Fracarro FR 700+**Sostituzione nuovo display****Modifica
connessione cavo
piatto del touch
screen****Preparazione del banco di lavoro:**

Fig.1 Vecchio display: Cavo Piatto del Touch screen

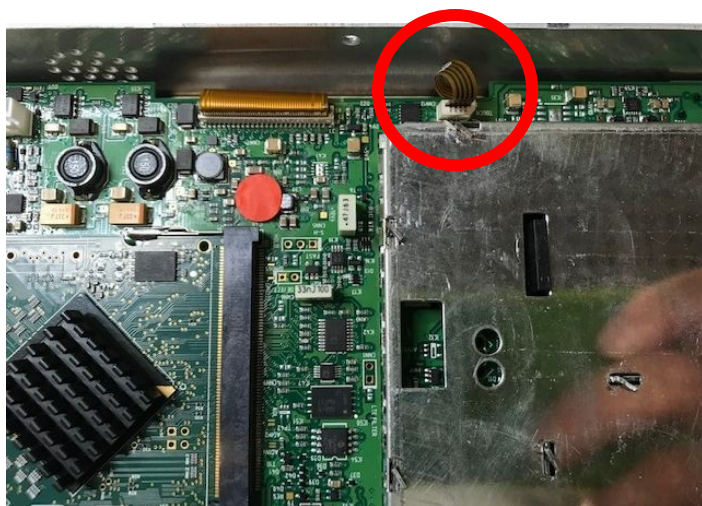
1. Aggiornare lo strumento all'ultima versione FW disponibile sul nostro sito web www.roverinstruments.com;
 2. Applicare la procedura esistente per la sostituzione del display;
 3. La differenza con la procedura precedente riguarda come collegare il cavo piatto del touch screen:
 - a. Il cavo piatto del touch screen (rif. Cerchio rosso in Fig. 2) dev'essere collegato alla scheda madre con una rotazione di 180°;
 - b. Questa rotazione consente ai contatti del touch di corrispondere a quelli della presa della scheda madre. Se per errore il cavo non viene ruotato, il touch screen non funzionerà ma non verrà fatto alcun danno alla scheda madre del misuratore né al pannello touch.
- a. Rimontare lo strumento
Rimontare lo strumento seguendo la procedura esistente.

Fig.2 Nuovo display: Cavo Piatto del Touch screen ruotato di 180°.
